改善箇所説明図

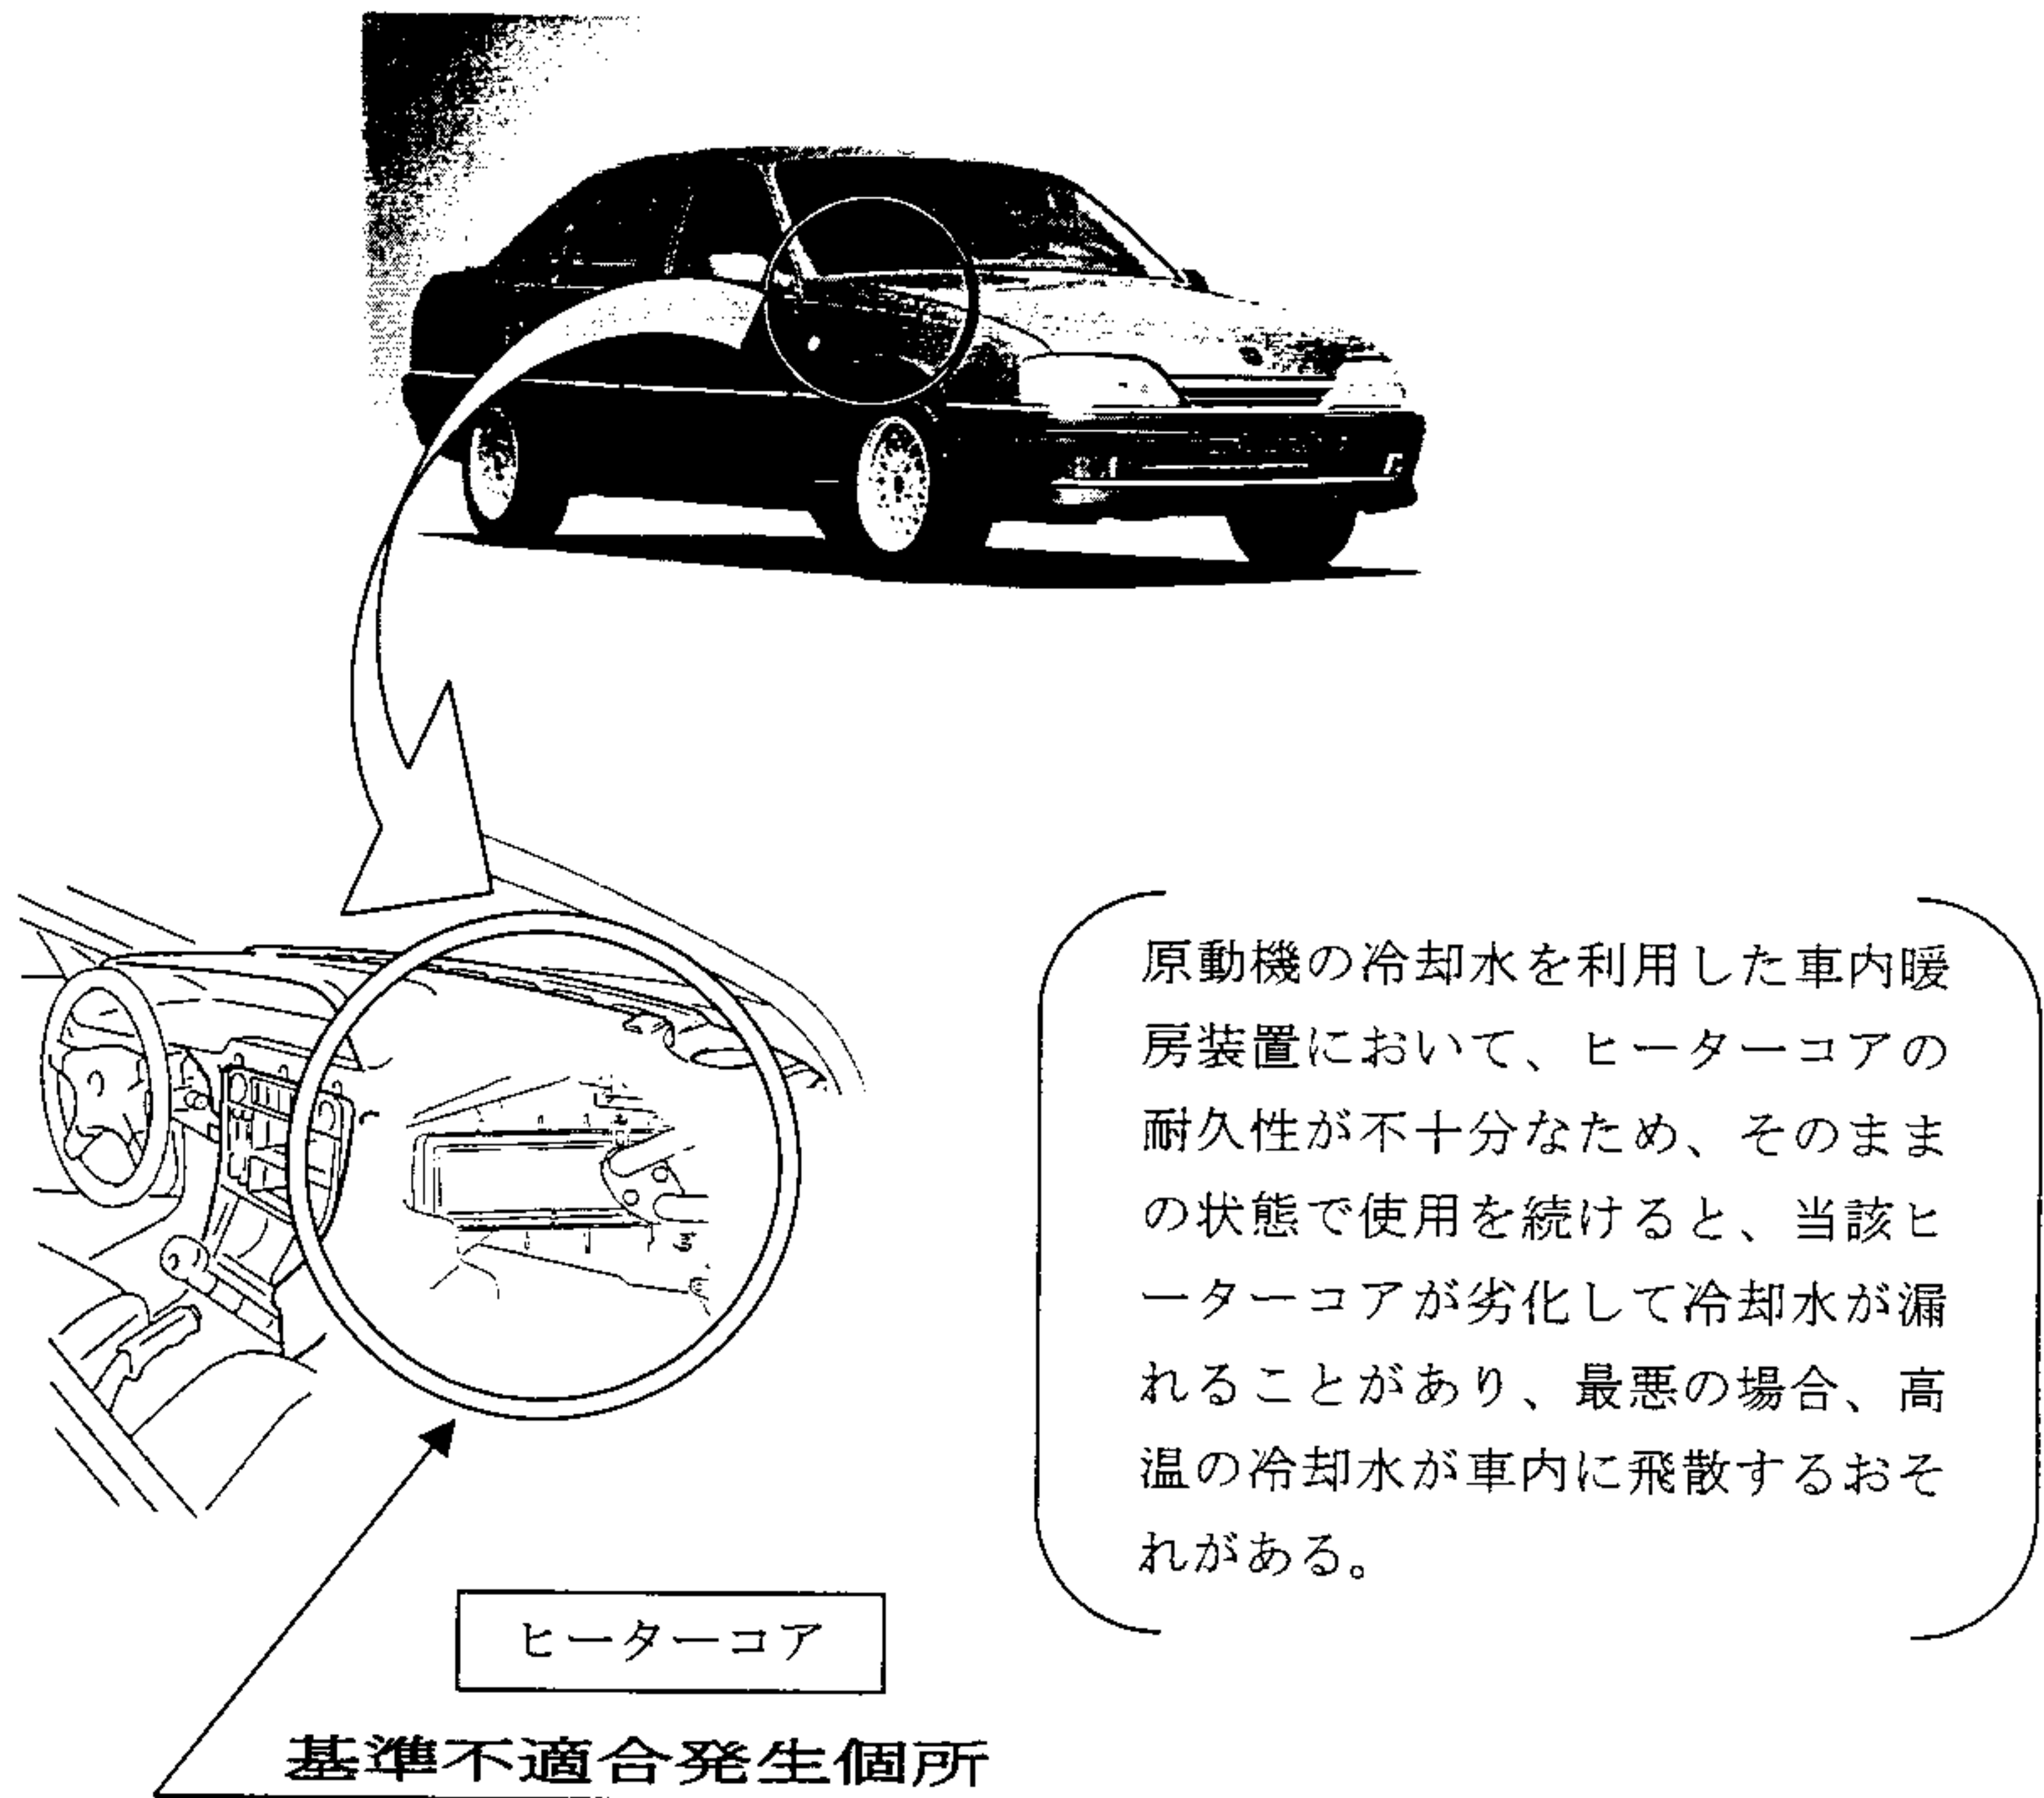
全車両、ヒーターコアを点検し、必要に応じ当該ヒーターコアを良品と交換する。

ラジエーターリザーバータンクキャップに赤ペイントを塗布する。
